109 年度三區抽查小組場站督導成果報告

台灣自來水股份有限公司第三區管理處

貳、場站抽查成果

改善照片表3 改善結果	 	場站名稱：寶山淨水場 說明：(缺點情形) 8. 汙泥濃縮池抽送泵故障，請立即調撥維修，以免脫水機系統停擺。
------------------------	--	---

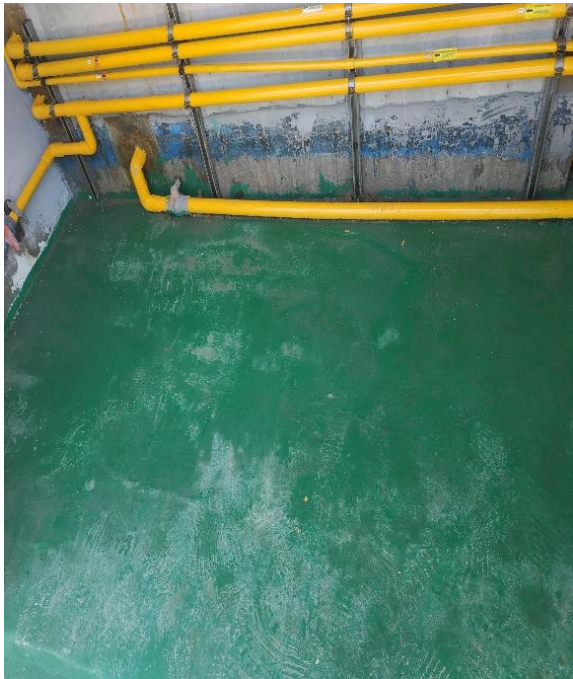
8. 汙泥濃縮池抽送泵故障，請立即調撥維修，以免脫水機系統停擺。	抽水泵已於 109 年 4 月 9 日吊修，5/13 完成現場安裝作業，詳改善照片表 3	5 月 15 日	5 月 13 日	解除列管
9. 各項改善工程應提出期程計劃經費。	已修正，詳簡報檔。	3 月 18 日	3 月 18 日	解除列管
10. 投影片 P.8 淨水流程圖應將混凝劑硫酸鋁標註。	已修正，詳簡報檔。	3 月 18 日	3 月 18 日	解除列管
11. 發電機預定轉速運轉應 15~30 分鐘，2 月 5 日測試時間填寫 0.2hr，請確認數據誤填或測試時間不足。	數據誤植，已修正。	3 月 16 日	3 月 16 日	解除列管
12. 分水井內牆有青苔，次氯酸鈉藥槽有垃圾及用完之簽封封條。	已於 3 月 19 日清除分水井內牆青苔及儲藥槽環境整理，詳改善照片表 4	3 月 19 日	3 月 19 日	解除列管
13. 一期快濾池與沉澱池中間走道有裸露電線。	已於 3 月 19 日完成改善，詳改善照片表 5	3 月 19 日	3 月 19 日	解除列管
14. 藥槽溫度計未拆封包裝，測試溫度會有誤差。	已於 3 月 16 日完成改善，詳改善照片表 6	3 月 16 日	3 月 16 日	解除列管
15. 投影片 P7 寶二集水面積請修正為 2.88km ² 。	已修正，詳簡報檔。	3 月 16 日	3 月 16 日	解除列管
16. 投影片 P8 流程圖請加硫酸鋁加藥點，汙泥餅利用出處請依現況修正。	已修正，詳簡報檔。	3 月 16 日	3 月 16 日	解除列管
17. 投影片 P13 近來清水鋁偏高，請說明因原水 pH 值偏高。	已修正，詳簡報檔。	3 月 16 日	3 月 16 日	解除列管

改善照片表 7 改善善結果

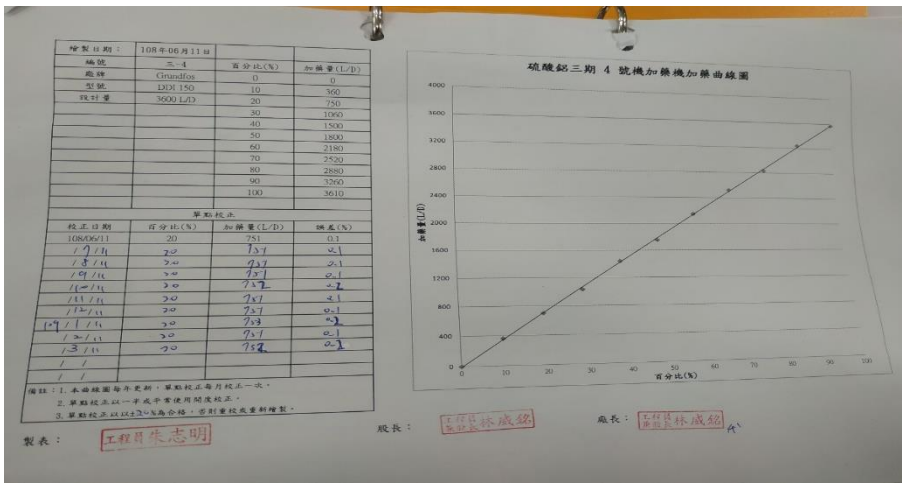
18. 加藥機加藥曲線每月校正，請確認合理性。	已於3月27日完成改善，詳改善照片表7	3月27日	3月27日	解除列管
19. 現場雜草請加強清除整理，加藥管顏色請依公司規定辦理。	已於3月23日完成改善，詳改善照片表8	3月23日	3月23日	解除列管

說明：
(缺點情形)
18. 加藥機加藥曲線每月校正，請確認合理性。

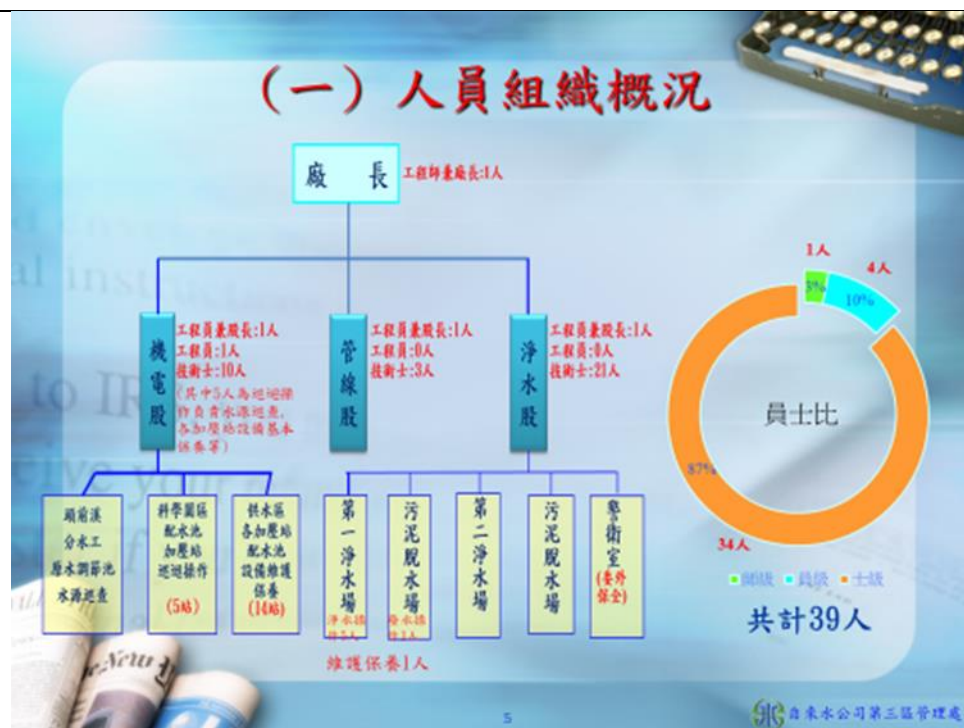
缺點事項場站簡報 (含建議事項)	改善對策及結果 (附改善前中後照片請註明)	改善 期限	完成 日期	備註 (未完成者請說明)
1. 簡報第6頁(四)200HP、300HP請標示水量及揚程。	1. 已於 6 月 8 日完成，詳改善照片表 1。	6 月 8 日	6 月 8 日	解除列管
2. 簡報第5頁領班名詞，請修正。	2. 已於 6 月 8 日完成，詳改善照片表 2。	6 月 8 日	6 月 8 日	解除列管
3. 簡報第8頁淨廢水流程圖沉澱池請標示刮泥機形式。	3. 已於 6 月 8 日完成，詳改善照片表 3。	6 月 8 日	6 月 8 日	解除列管
4. 簡報第14頁清水池請顯示如何管理，液位、漏水、環境等；夜間減量取原水問題，請檢討管網操作。	4. 簡報第 14 頁清水池請顯示如何管理，液位、漏水、環境等；夜間減量取原水問題，請檢討管網操作。	6 月 8 日	6 月 8 日	解除列管
5. P6~7二場送一場水源管徑、長度、最大送水量請說明清楚。	5. 已於 6 月 8 日完成，詳改善照片表 4。	6 月 8 日	6 月 8 日	解除列管
6. P19廢水池請依流程圖順序放於P14。	6. 詳簡報檔。	6 月 8 日	6 月 8 日	解除列管
7. P20~22供水區域表達方式請改善。	7. 已於 6 月 8 日完成，詳改善照片表 5。	6 月 8 日	6 月 8 日	解除列管

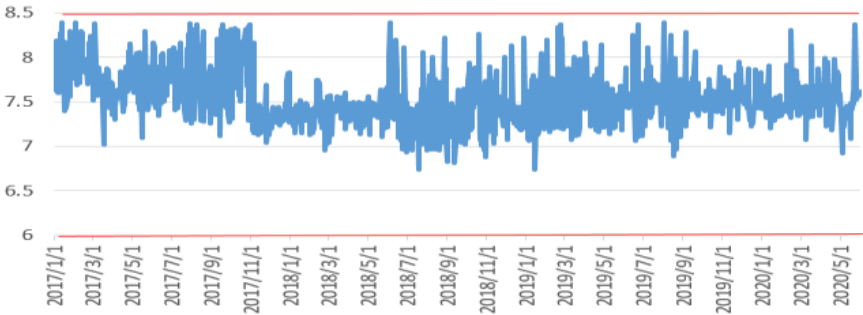
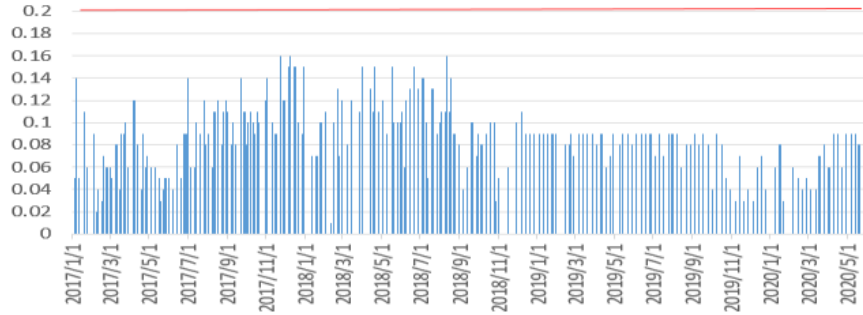
說明：
 (缺點情形)
 P6~7
 二場
 送一
 場水
 源管
 徑、
 長
 度、
 最大
 送水
 量請
 說明
 清楚
 。

改善照片表 8 改善結果

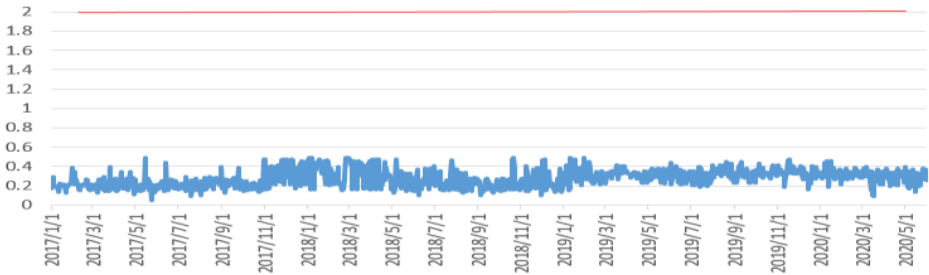
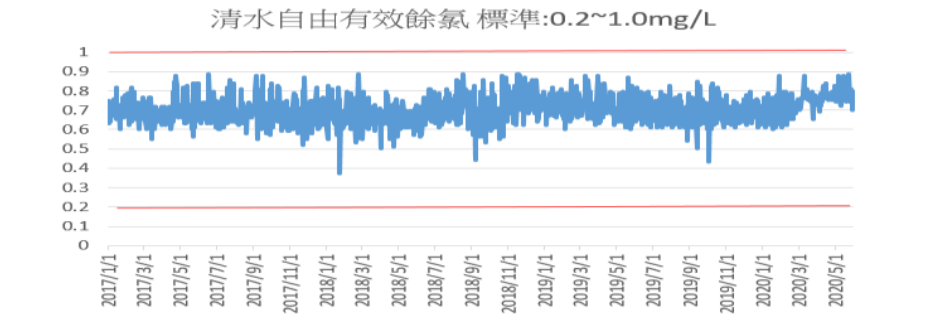
說明：
(缺點情形)
P.30 清水池容積
7950m3
有誤請修正。

改善照片表2改善結果

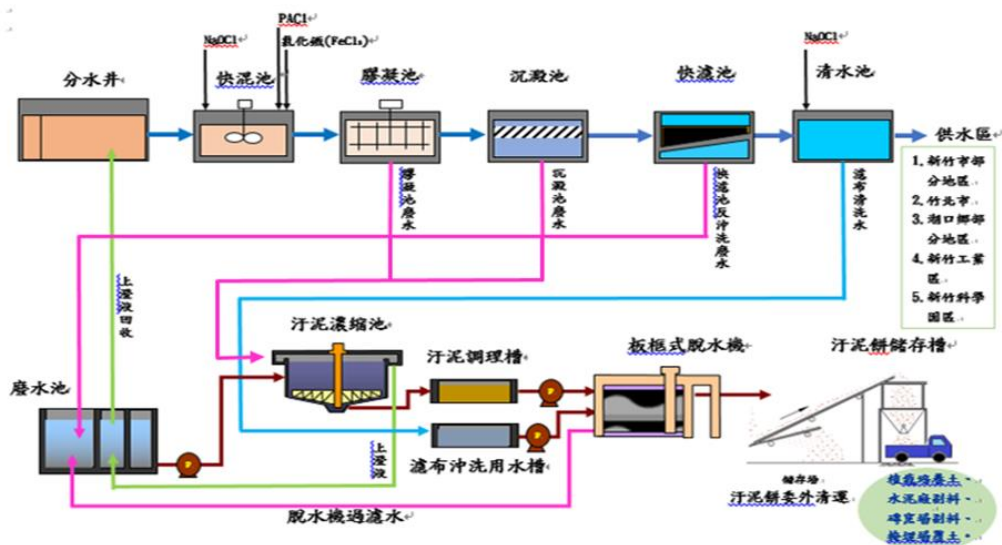
說明：
(缺點情形)
2. 簡報第15頁
(四) 淨廢水
流程图
帶濾式
脫水機
與現場
不符，
請修
正。

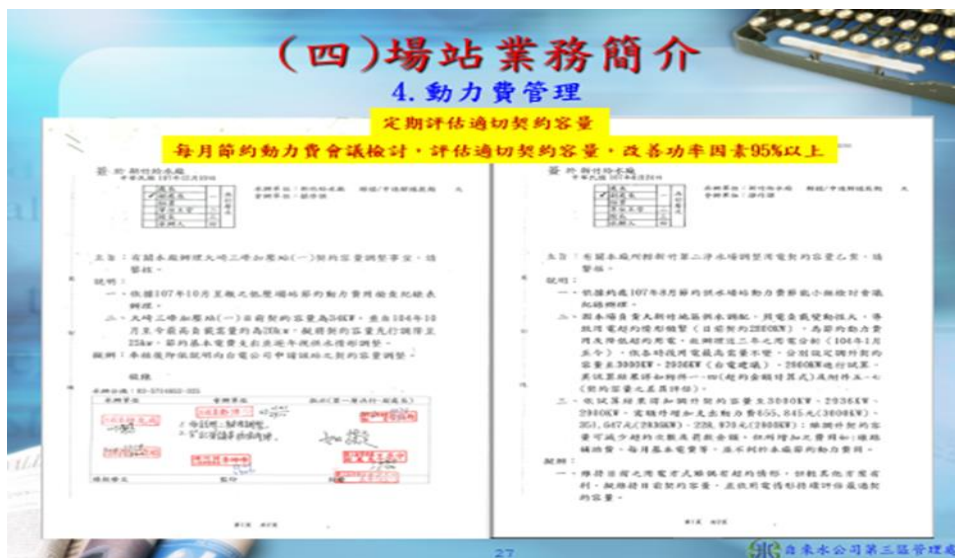
說明：
(缺點情形)
簡報第22頁
供水操作概況
低、中、高程應量化(M)。

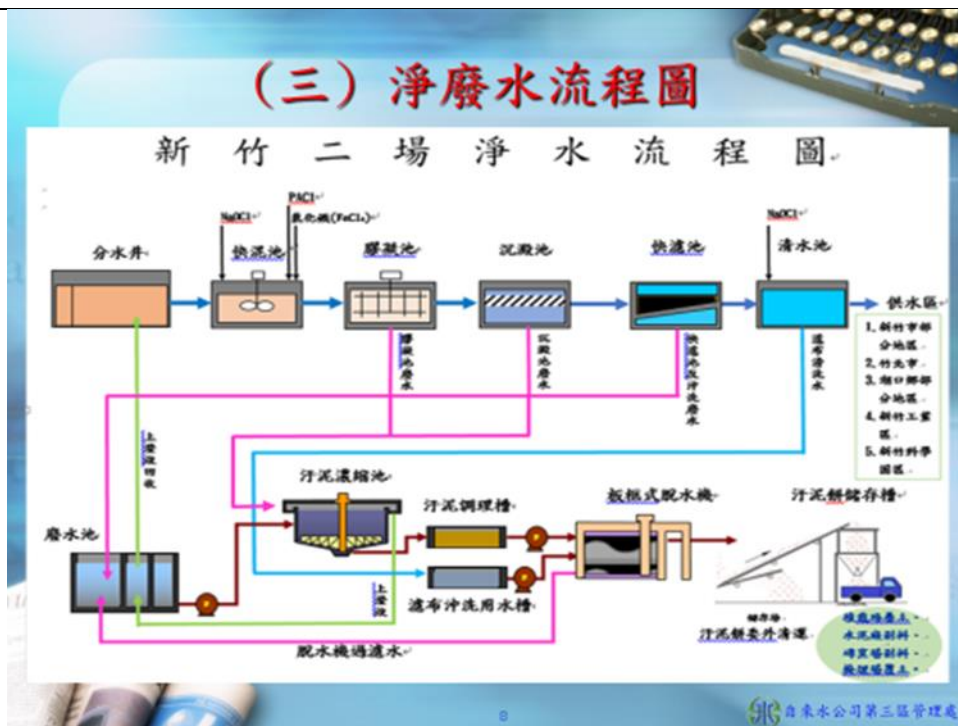
說明：
(缺點情形)
簡報第32頁
(四)動力費管理未針對第二淨水廠檢討敘述，外場站利用GPS定位高層確認抽水機揚程節省動力費，應用文字敘述清楚。

改善照片表 9 改善結果

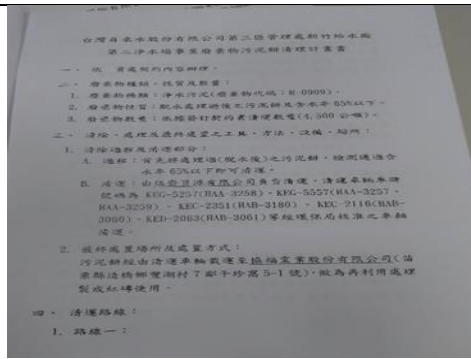
說明：
(缺點情形)
3/30 事業廢棄物再利用管制遞送三聯單，進場車輛車號與事業廢棄物汙泥餅清理計畫書不符。

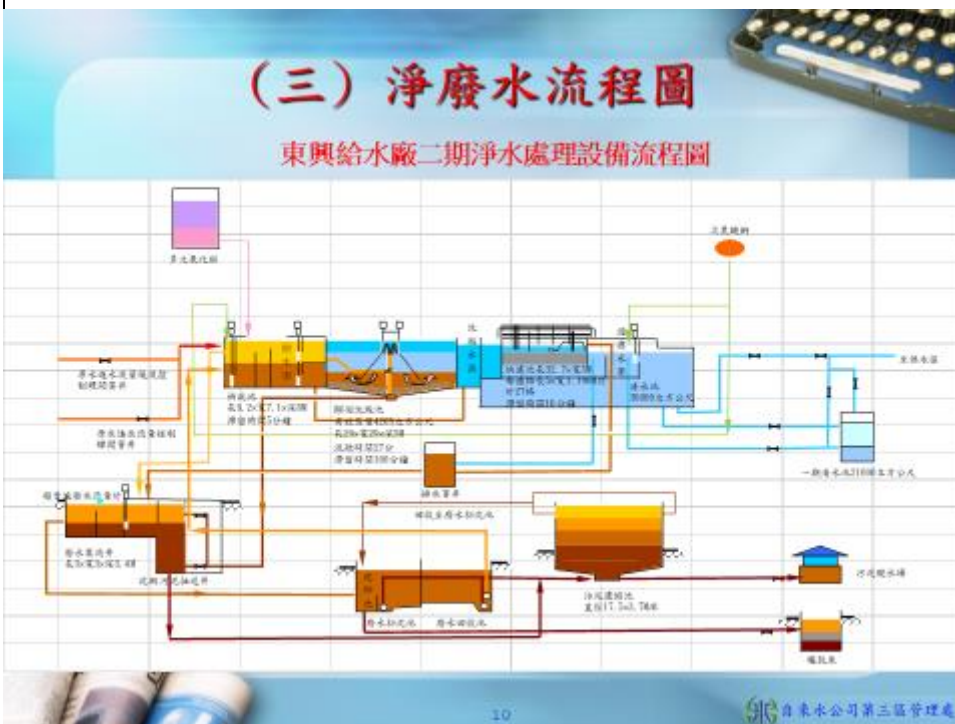
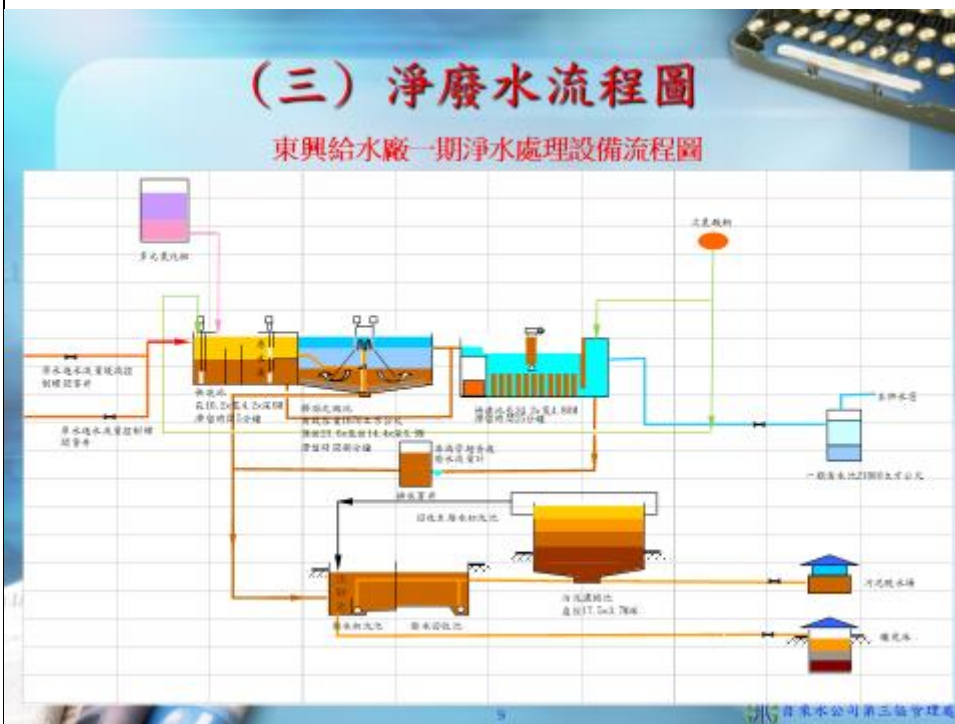
改善照片表1 改善結果	(二) 供水概況 主要供水區：竹南、頭份、造橋、後龍及新竹市香山區(鐵路以西地區)。 東興淨水場 永和山水庫 竹南供水區 新竹科學園區 新成供水區 供水示意圖 自來水公司第三區管理處	說明： (缺點情形) 1. 簡報第10頁(四)供水區域建議插至第5頁並將標題改為(一)供水概況。	場站名稱：東興淨水場
改善照片表2 改善結果	(二) 水源 - 永和山水庫位於中港溪支流東興排水路上游，水源由田美關河堰引取中港溪支流南庄溪水，經10.9公里之大南埔圳導水路引入，為離槽水庫。 - 供應新竹與苗栗地區之民生及工業用水，每日供水量約16萬立方公尺。 - 民國69年7月開工，民國73年10月完工由本公司營運，屬一級水庫 頭份市 永和山水庫 三灣鄉 大南埔圳 田美關河堰 南庄鄉 自來水公司第三區管理處	說明： (缺點情形) 2. 簡報第6頁(二)水源第1點"水庫"前加"永和山"，請修正。

改善照片表 8 改善結果

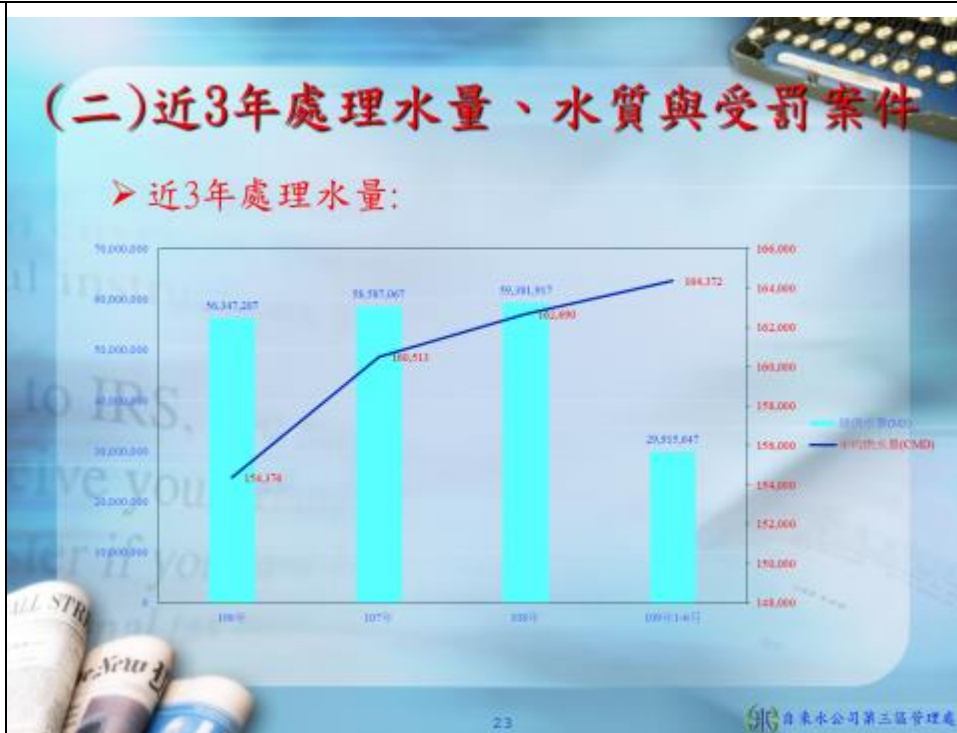
說明：
(缺點情形)
9.P23 處理水量建議以柱狀圖表示，可清楚表示用水量成長情形。

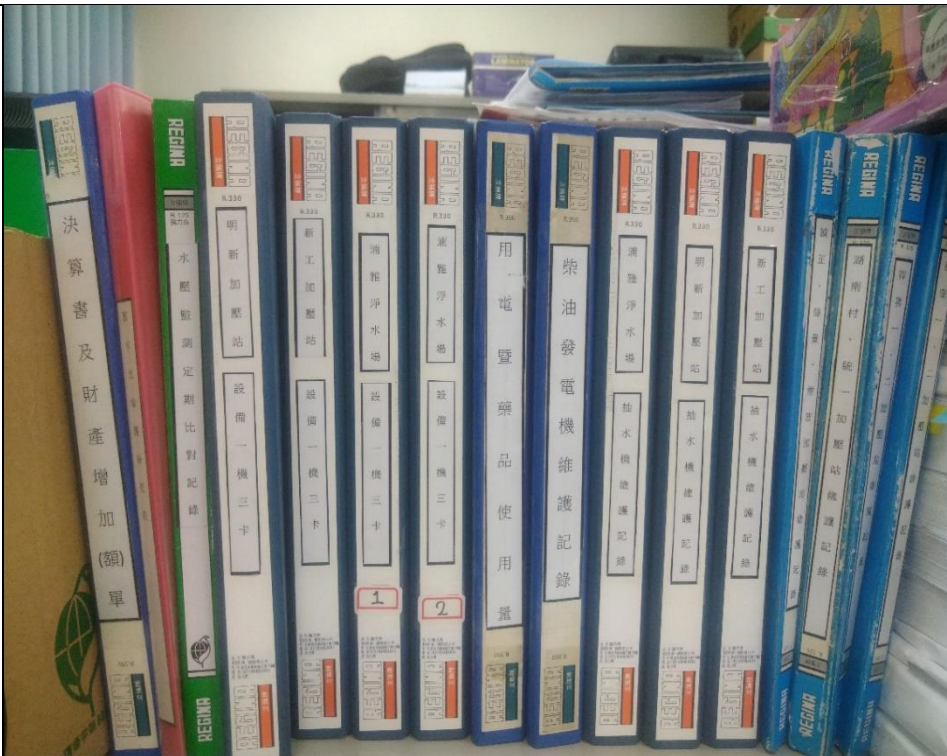
說明：
P32 請寫明工程契約總額未稅、含稅

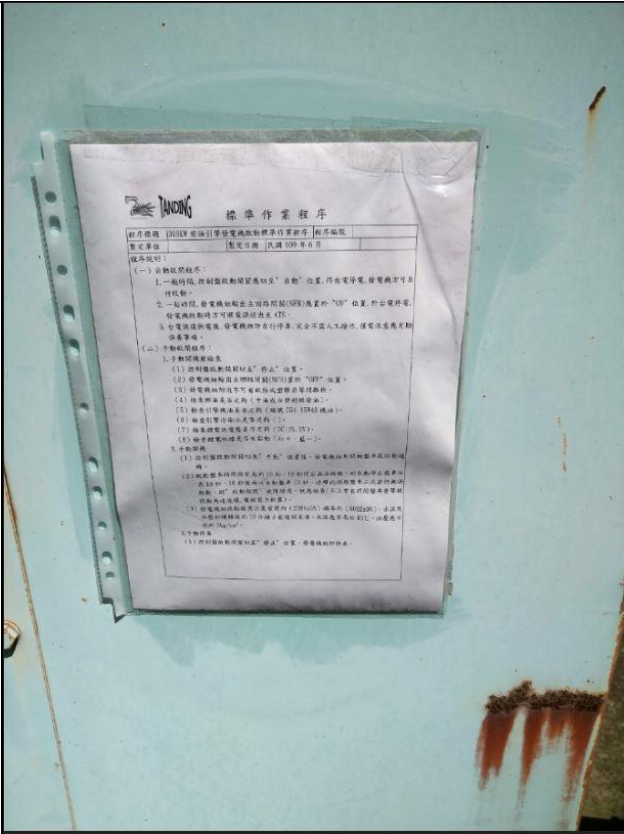
說明：
發電機 SOP
為 106 年版請
更新

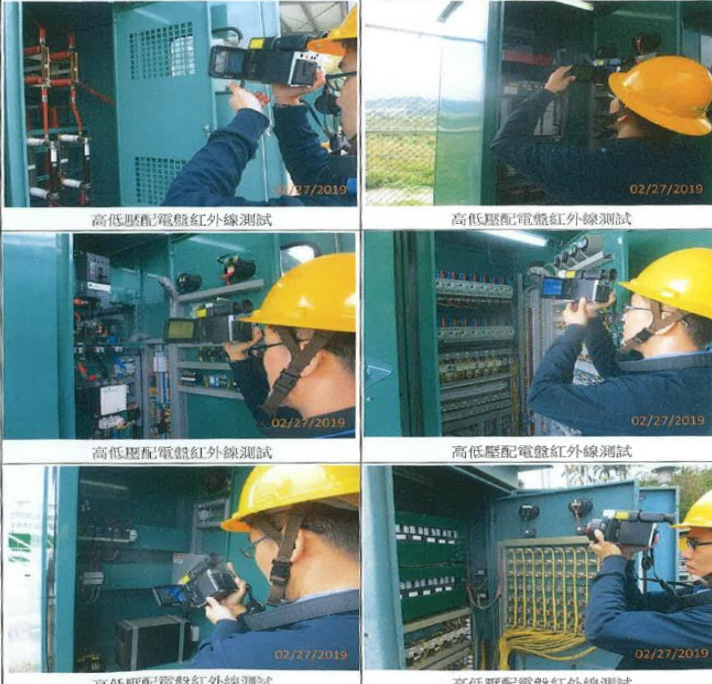
說明：
(缺點情形)
第 20 頁加
藥設備管理
請以表格化
呈現。

改善照片表 5
改善結果

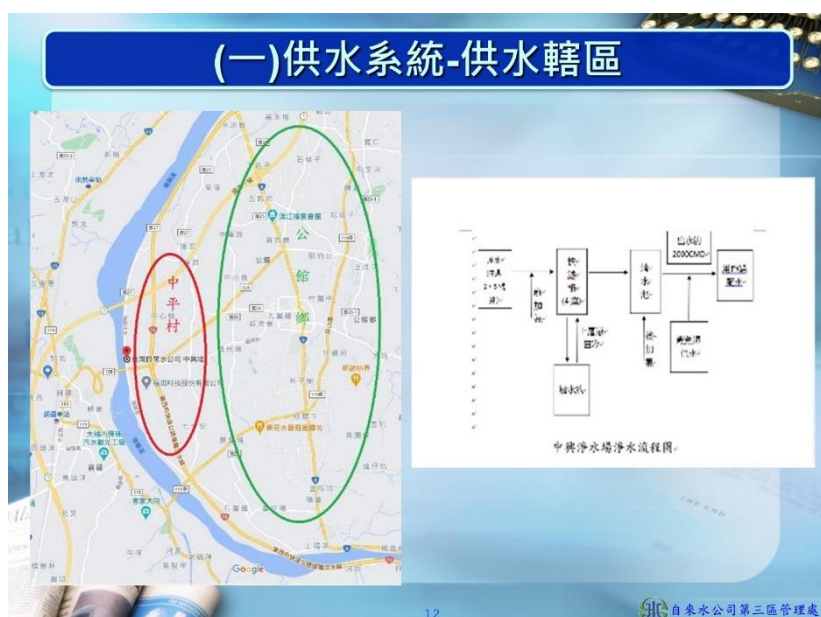
簡報 P12
請增加介紹中興淨水場沿革，另外淨水場介紹包含原水來源、淨水處理流程、廢水處理流程，到最後出水到供水區域的量
